Additif 18: Règlement nº 19

Révision 7-Amendement 1

Complément 6 à la série 04 d'amendements-Date d'entrée en vigueur: 9 octobre 2014

Prescriptions uniformes relatives à l'homologation des feux de brouillard avant pour véhicules à moteur

«Figure 2 Répartition de la lumière pour les feux de brouillard avant de la classe "B"

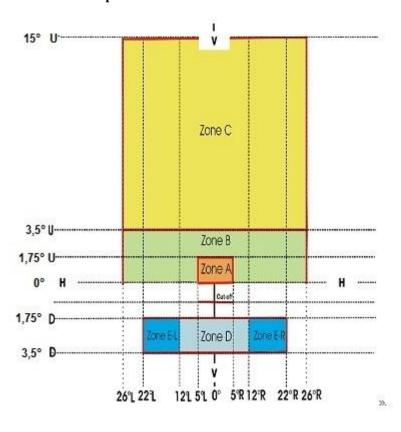
Annexe 4,

Paragraphe 2.1, figure 2, modifier comme suit:
